Krycí list ZBV

II/125 Vlašim – příčná spára u mostu 125-012

Část opravy, úsek 2

SO 107/01

Geodetický protokol č.2

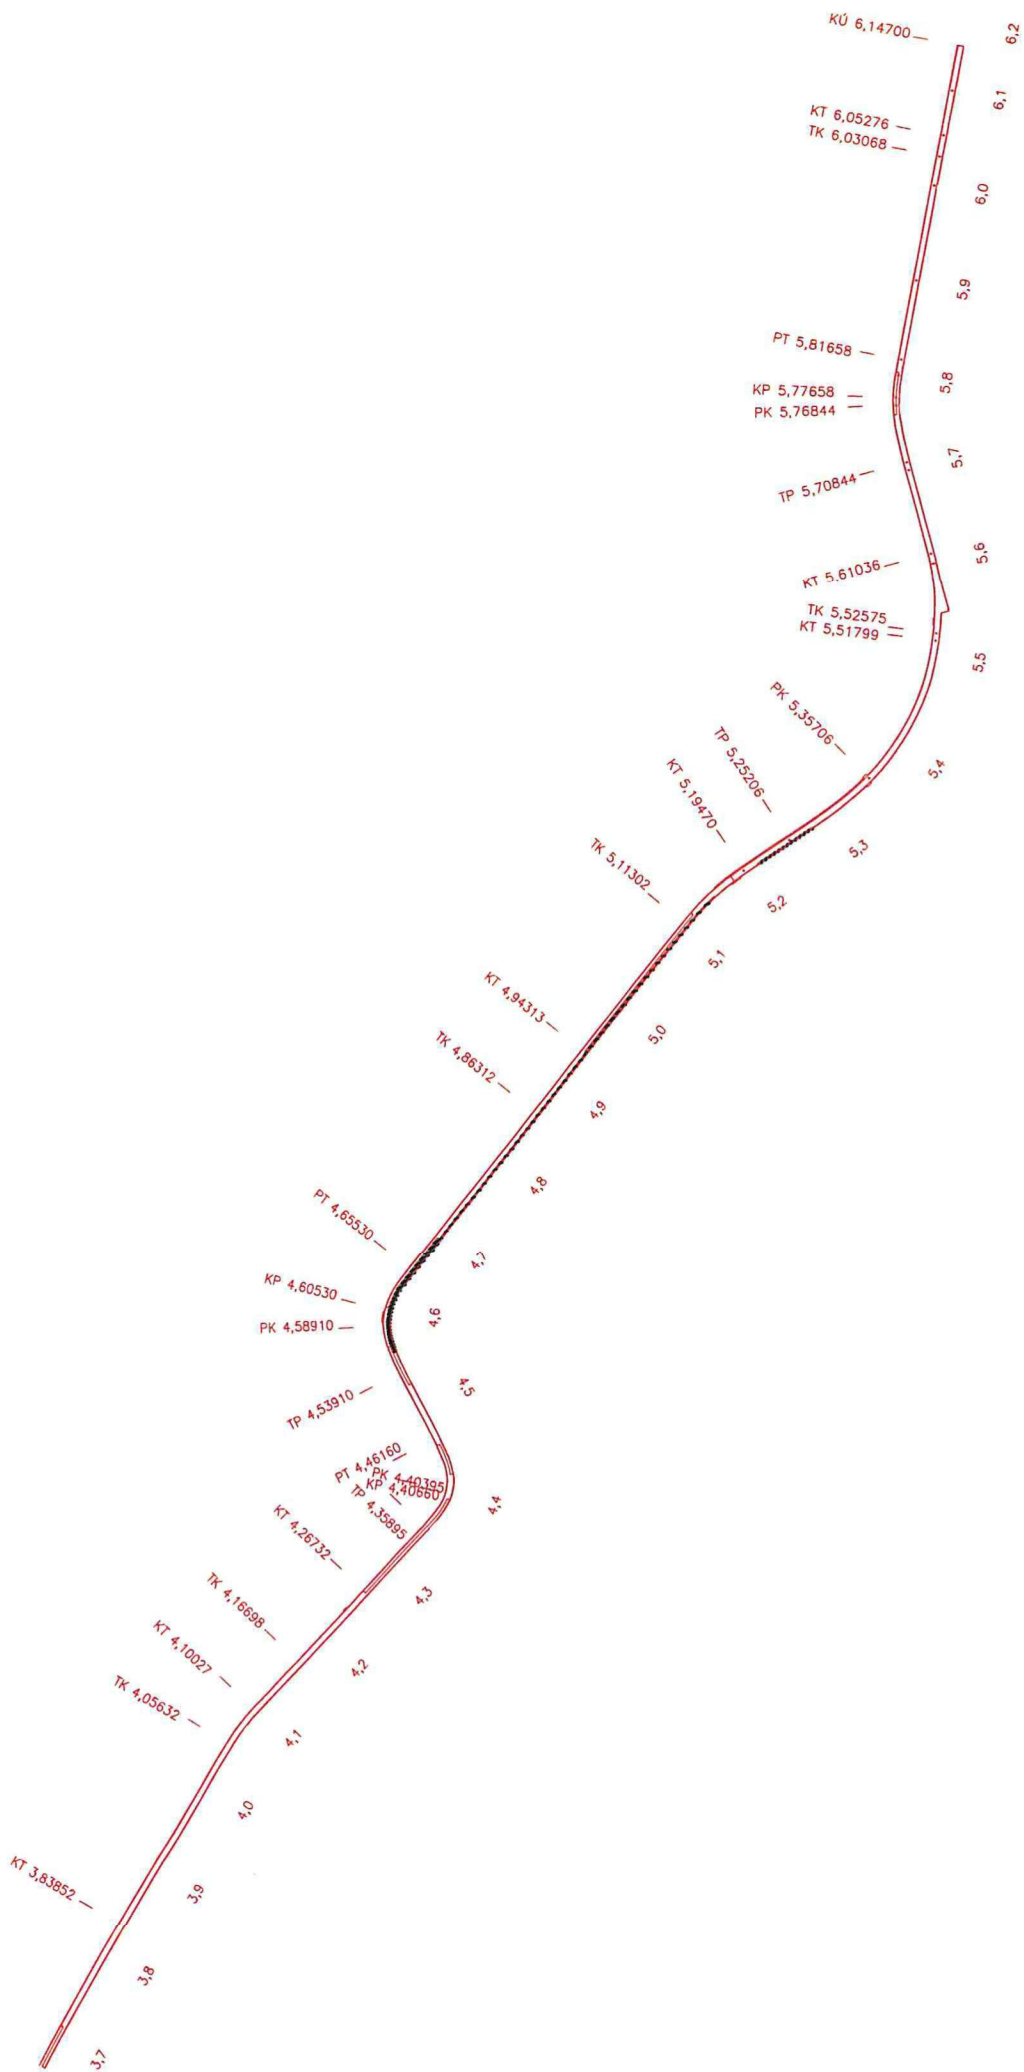
Na základě objednávky p. Dominika Brožíka (BES s.r.o., Sukova 625, 25601 Benešov) byla dle požadavku během měsíce května zaměřena plocha sanace určených částí úseků SO 104, SO 105, SO 106 a SO 107. Měření bylo provedeno za účelem zjištění velikosti plochy sanace.

Zaměřená plocha sanace celkem je 1220 m².

Pro výpočet kubatury byla použita konstanta 0.5m

Celkový objem sanace je 610m³

SO 107 = 68m³
